付属書 007A 洗浄殺菌試験手順の修正について

2023年3月31日改訂

A5.1

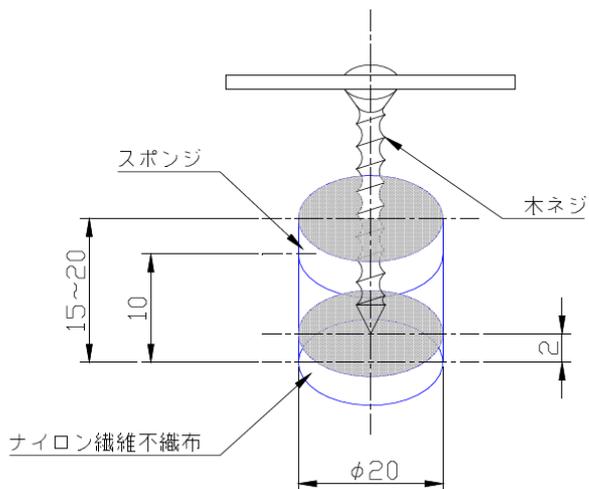
●変更前

ディバーシー株式会社製

●変更後

シーバイエス株式会社製

参考図 A : 上新粉スタンプ治具

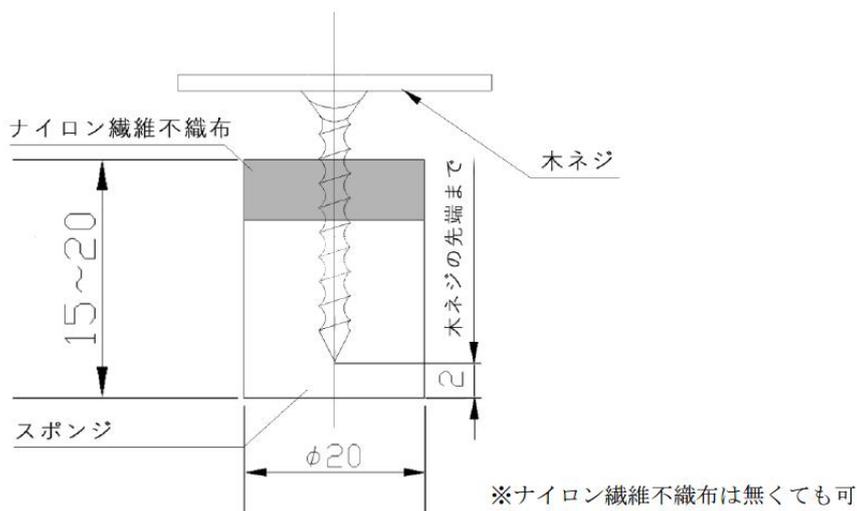
●変更前

●変更後
